**Naše Kníničky, z. s.**

**Odvolání proti územnímu rozhodnutí pro umístění stavby „I/73 Bořitov – Svitávka“**

Dne 5. 6. 2025 byla na úřední desce Jihomoravského kraje pod č. j. JMK 82783/2025 zveřejněna veřejná vyhláška datovaná dne 2. 6. 2025 s územním rozhodnutím pro záměr nazvaný "I/73 Bořitov - Svitávka" (dále také jen „veřejná vyhláška“ nebo „územní rozhodnutí“).

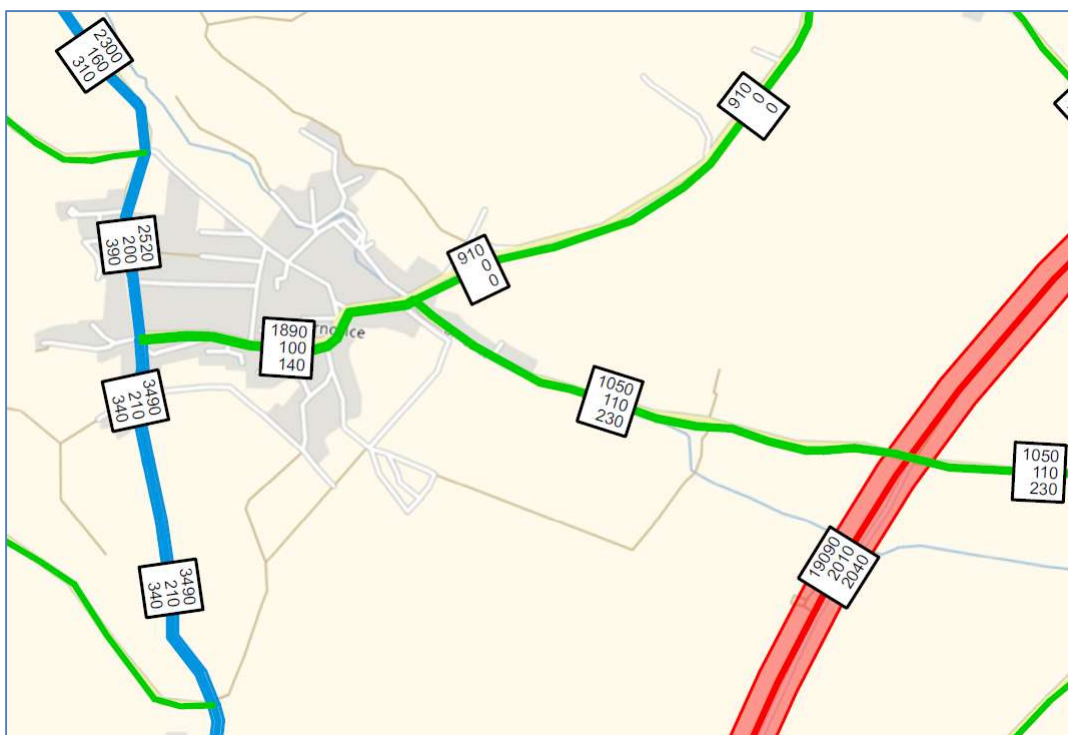
62. Rozptylová studie **neobsahuje** celkové / kumulativní znečištění ovzduší. **Pouze** hodnoty celkového / **kumulativního** znečištění ovzduší mohou být porovnávány s veřejnoprávními (hygienickými) limity.

**Stavební úřad námitku nevypořádal správně:** Grafické přílohy obsahují pouze tzv. příspěvky a ne celkové (kumulativní) znečištění.

Projektová dokumentace 06/2022 – výkres C-3-6_KOORD_SIT – CAST 6	ZÚR JMK (platné k 06/2022 – 01/2023)

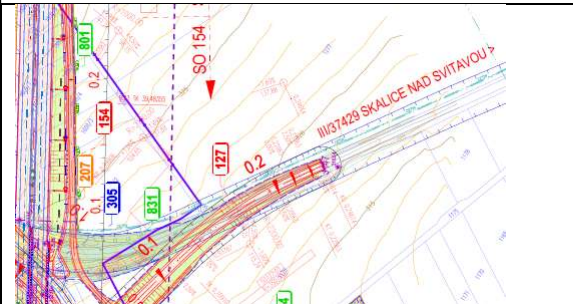
97. Rozpor se ZÚR JMK je níže **doložen** pro řešení MÚK **Skalice nad Svitavou**, pro oblast křižovatky silnice I/73 se silnicí II/150 a silnicí III/37429.

Koridor dle ZÚR JMK je v projektové dokumentaci vymezen fialovou čerchovanou čarou:

Projektová dokumentace 06/2022 – výkres C-3-6_KOORD_SIT – CAST 6	ÚP Bořitov (platný k 06/2022 – 01/2023)
---	---

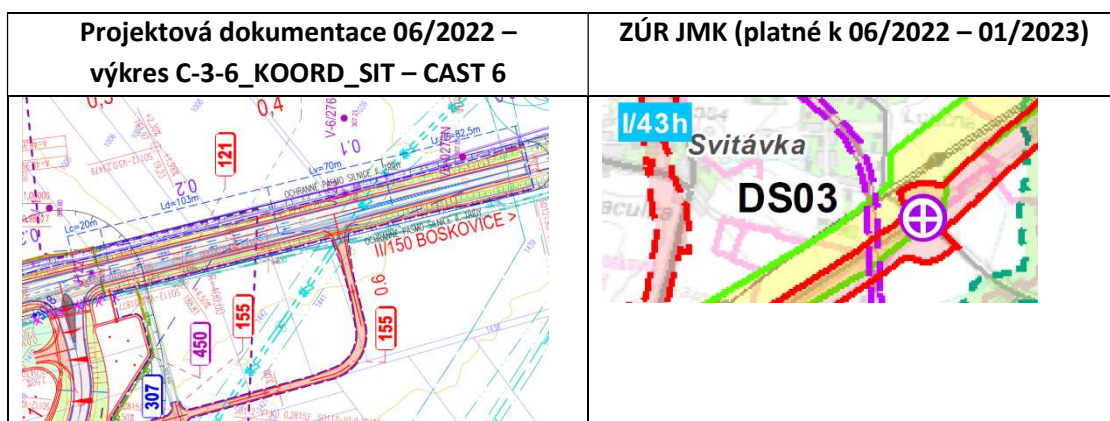
98 b) Vzniklá situace tak vede k tomu, že odvolatel požaduje přezkum předmětného stanoviska KrÚ OÚP č.j. JMK 37230/2025 ze dne 06.03.2025 s tím, že přezkumnému orgánu musí být předloženy všechny námítky k nesouladu s územně plánovacími dokumentacemi, jak je v řadě námitek (s grafickými reprezentacemi i bez nich) doloženo výše.

Schéma z PÚR ČR:

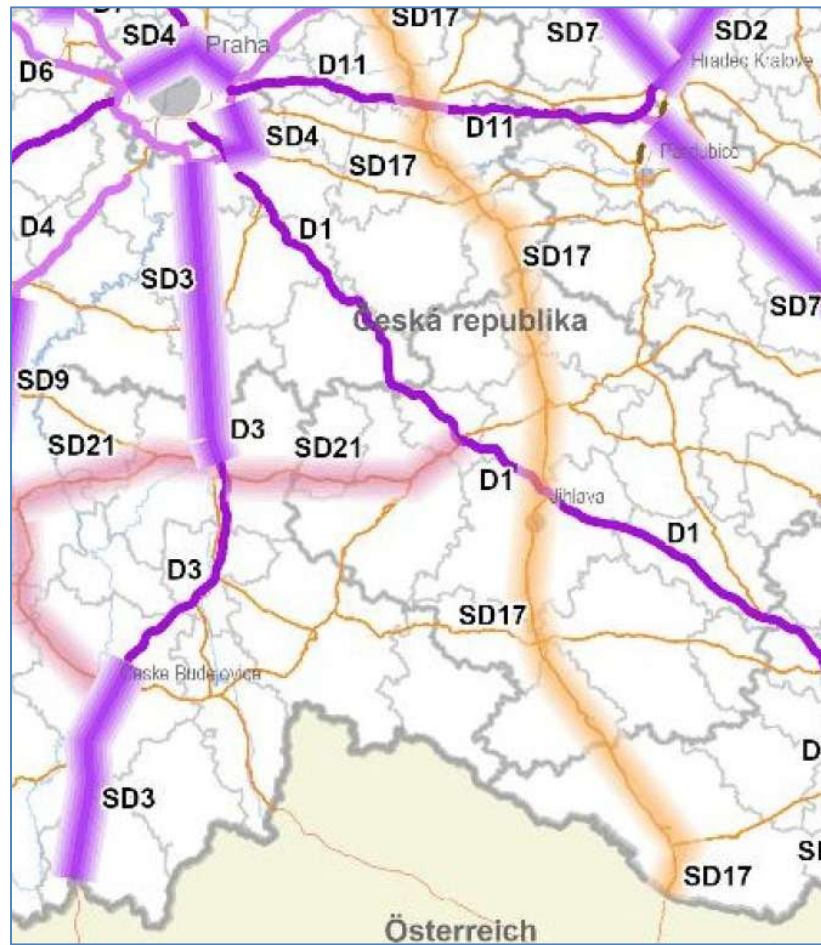
**Tedy tento ekologicko/ekonomický projekt nelze pominout a musí být zvážen jako možné jiné uspokojivé řešení.** Přitom námitkou nemůže být ani otázka zapojení do sítě TEN-T. Od doby, kdy komunikace 43 (Hitlerova dálnice) byla v očích politiků jediným spojením sever – jih se situace dávno změnila a místo trasování Hitlerovy dálnice do míst, kde nejsou žádné zdroje / cíle dopravy, existuje v Police územního rozvoje ČR od roku 2015 jiná, dopravně mnohem vhodnější trasa sever – jih, a to trasa napojená na celou řadu velkých měst - SD17 s vymezením „Silnice I. třídy I/38 úsek (Mladá Boleslav)–D10–Nymburk–Poděbrady–D11–Kolín–Čáslav–Golčův Jeníkov–Havlíčkův Brod–D1–Jihlava–Znojmo–Hatě–hranice ČR/Rakousko (–Wien)“, která je v PÚR ČR indikovaná pro „minimalizaci dopadu na životní prostředí“ – viz schéma z PÚR ČR. Nezanedbatelným faktem je, že původně dálnice D43 byla, a to logicky, degradována na silnici I. třídy. To by se také mělo projevit v novém posouzení všech souvislostí, včetně změn v PÚR ČR. Nelze také přehlédnout plány rezortu dopravy po další období, kde komunikace od Jihlavy směrem k Hradci Králové a Pardubicím představuje novou prioritu. K tomu druhý obrázek níže.
